資料A(2021年6月4日)

# リサイクル燃料備蓄センター 設工認申請について

**リサイクル燃料貯蔵株式会社**

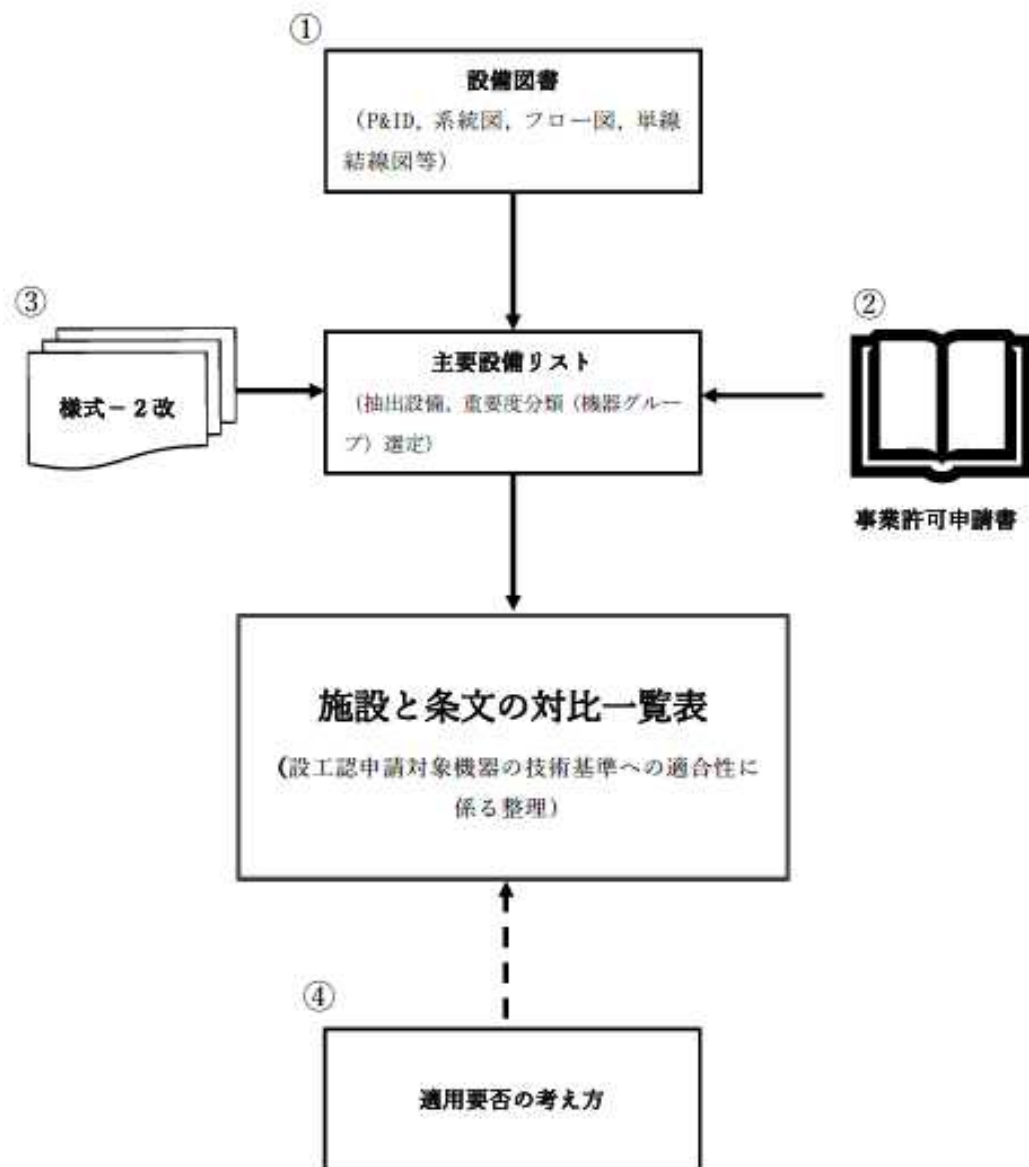
- ・設工認対象設備の抽出の網羅性について示すこと。

ご指摘としては、

- ①代替計測設備が抽出されていないこと
- ②基準適合性に対しての抽出が不適切であること

設工認申請書添付書類3「使用済燃料貯蔵施設の技術基準への適合性に関する説明書」に、『第3-1表 施設と条文の対比一覧表(設工認申請対象機器の技術基準への適合性に係る整理)』として、設工認対象設備を一覧として申請した。

であり、このような指摘を踏まえ、次ページに示す抜けのない対象設備抽出の方法を具体的に示し、リサイクル燃料備蓄センターの設備・機器に対して、設工認対象設備、設工認対象外設備を明示し、かつ、技術基準適合性についても、適正化を図った。

第3. 3-1図 一般産業用工業品の判別フロー

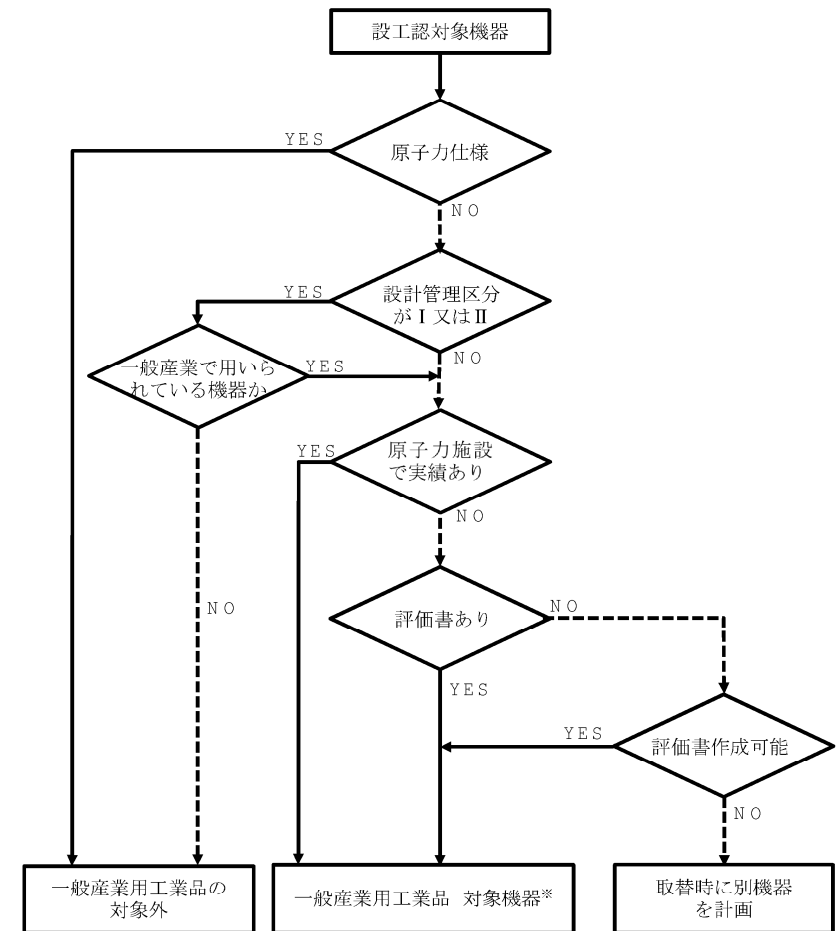
- ・一般作業用工業品の交換, 更新について, 基本方針を設工認に記載されていない。申請書の作成に当たってのチェックが不十分であり, 作成プロセスに問題がある。

一般産業用工業品に対しての扱いについて, 面談を通じて取扱いを確認し, 以下の対応を図るとともに, 資料提出の品質の向上については, 先に示した『設工認進捗会議』(P2参照)で体系的に確認し, 改善を図った。

一般作業用工業品の更新や交換等については、以下のいずれかで対応することにより設備の運営を行うものとする。

- ・適切な時期に更新や交換又は点検を行うことで設備の維持管理を行う。
- ・複数保有することで故障時でも設備運営に支障がないようにする。

○一般産業用工業品の更新や交換等に係る基本方針の対象範囲の判別フローは設工認対象機器は、仕様表単位の記載の機器、設備とする。

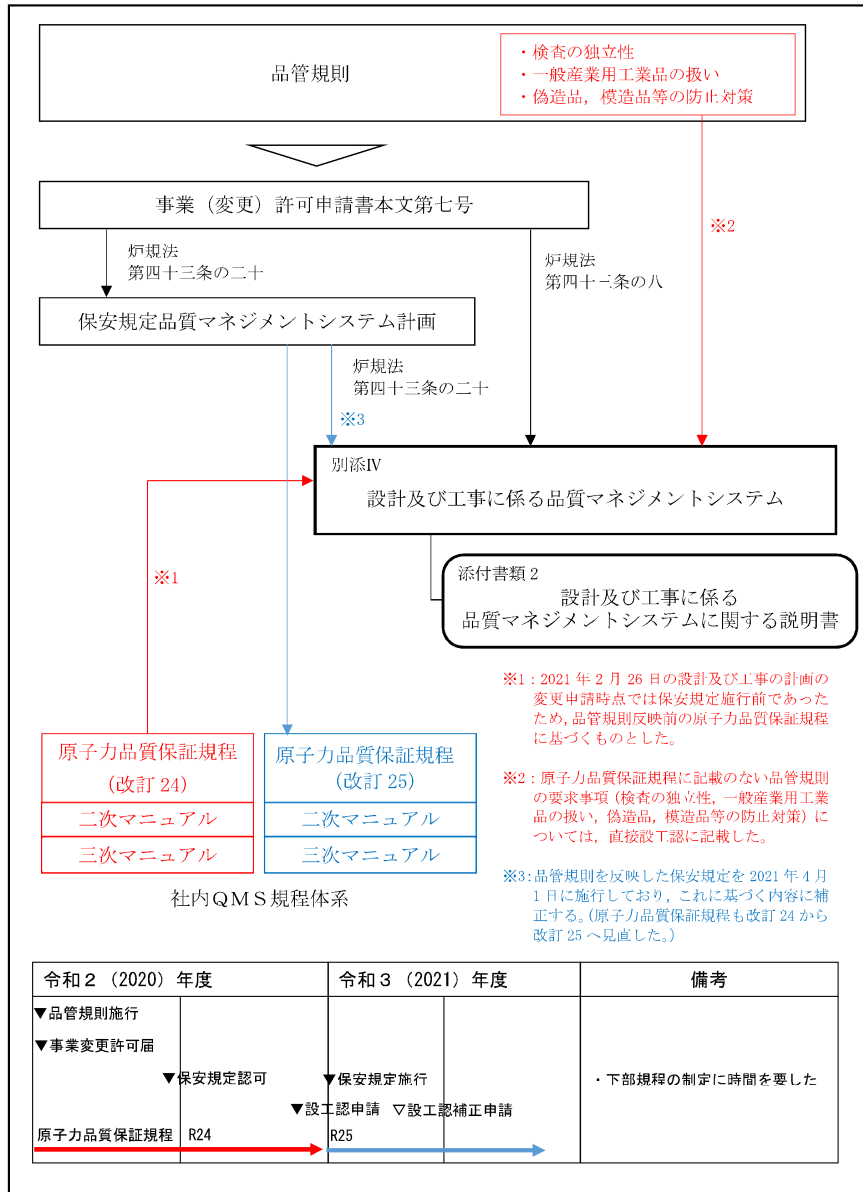
- ・設工認変更申請時には保安規定の施行が実施されておらず、保安規定に沿ったQMSが実施されていることが確認されなかった。

2/26の申請時点において、保安規定を施行していなかったことから、次ページに示す対応を行った。

面談を通じて、設工認に要求される調達管理・設計管理について、2020年4月に施行した「品管規則※」に対して、社内規程「原子力品質規程」では不足する点を設工認に直接記載しており、設工認上では不足するものではない。
